Keuringsverslag van een elektrische laagspanning- en zeer lage spanningsinstallatie

NIET CONFORM

Straatnaam Heidelaan
Huisnummer 15
Busnummer
Postcode 2580
Gemeente PUTTE
Land België

Controlebezoek van een huishoudelijke installatie volgens (KB 08/09/2019) - AREI Boek 1- 6.5. en 4.2.4.3.

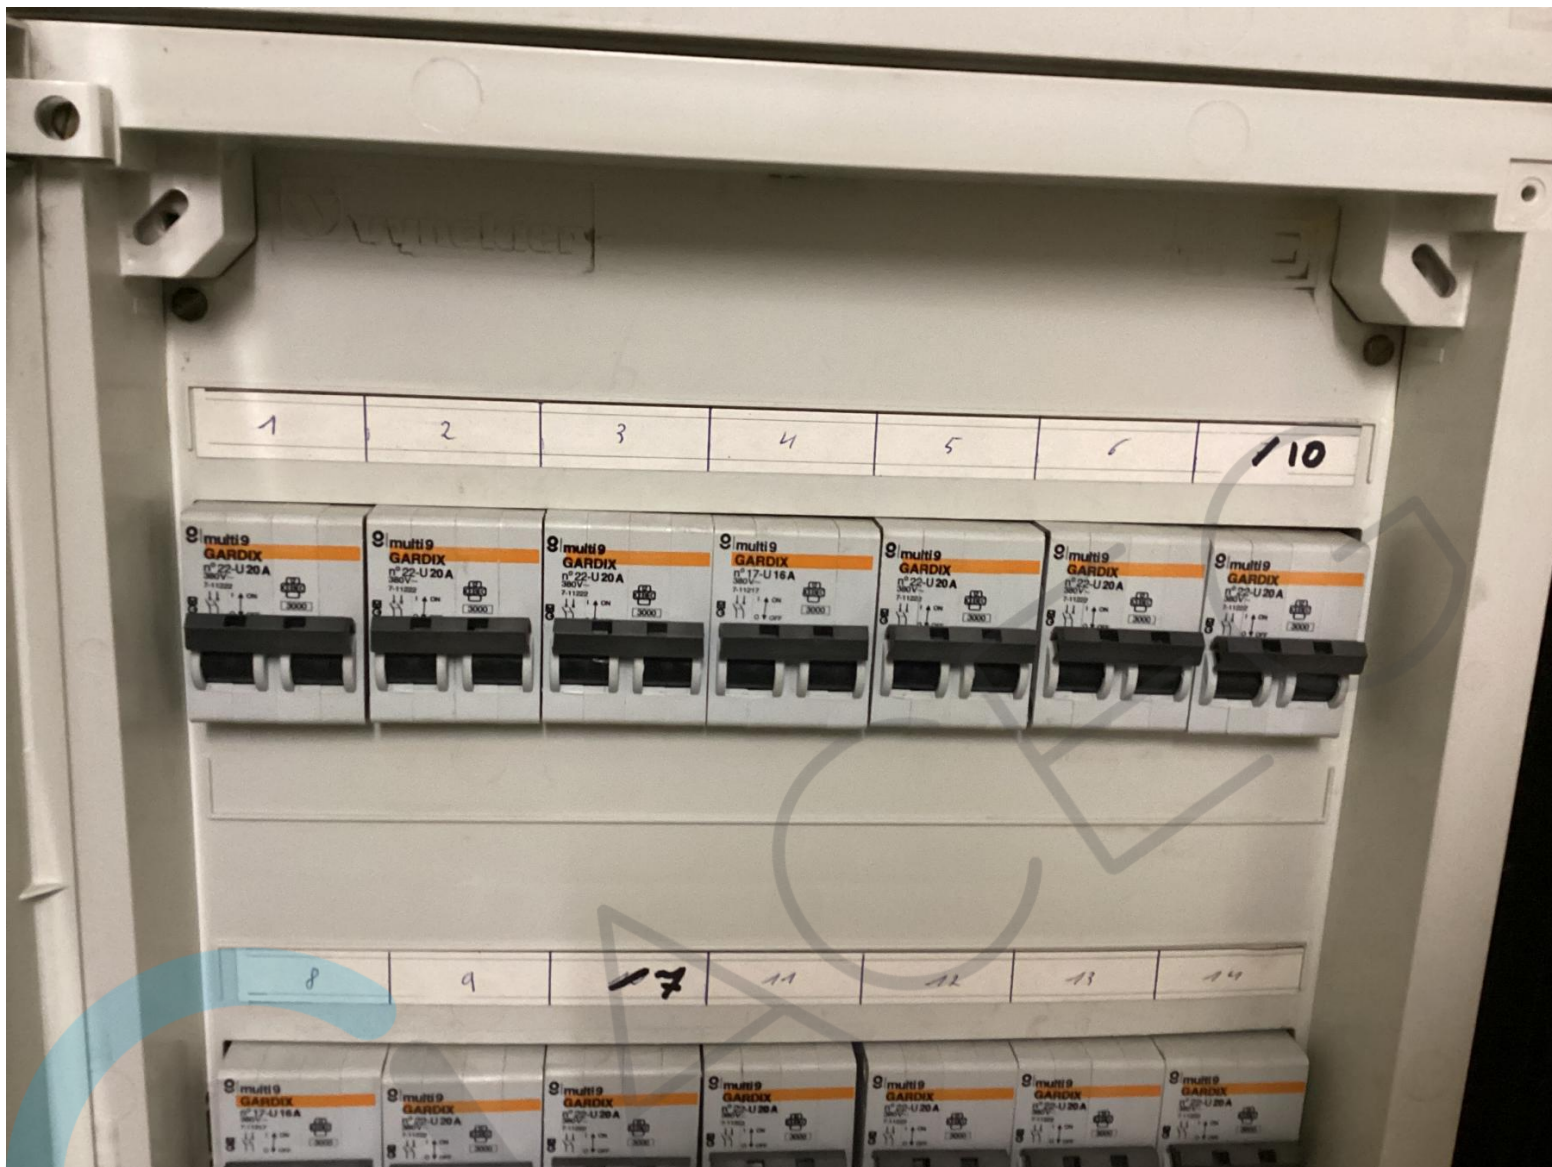
12.01 De waarde van de isolatieweerstand van één of meerdere stroombanen is kleiner dan 0,5M ohm Zie foto's (Boek 1 Onderafdeling 6.4.5.1.)
